# CAAC 适 航 指 令

编号: CAD2011-B737-10

一. 标题:中央油箱燃油增压泵改装,标牌安装及飞机飞行手册(AFM) 修订

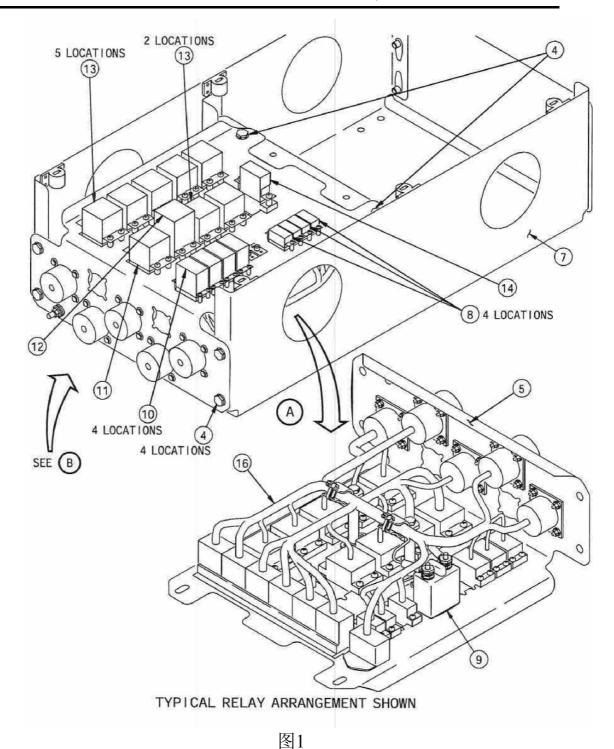
A、对于在波音紧急服务通告737-28A1206R2第1.A.1段中列出的飞机:在本指令生效后的36个月内,执行波音紧急服务通告737-28A1206R2(需以本指令中的图1替代该服务通告图11中的子图2的除外)施工指南第1、2部分中规定的所有措施,为中央油箱增压泵安装自动关断系统。如果之前已经按照本指令B段要求在飞机上安装了标牌,可在安装自动关断系统后将该标牌从该架飞机驾驶舱移除。对于运营人而言,根据本段要求在其机队的所有飞机上安装自动关断系统,可对机队的所有飞机终止本指令B段的标牌安装要求。
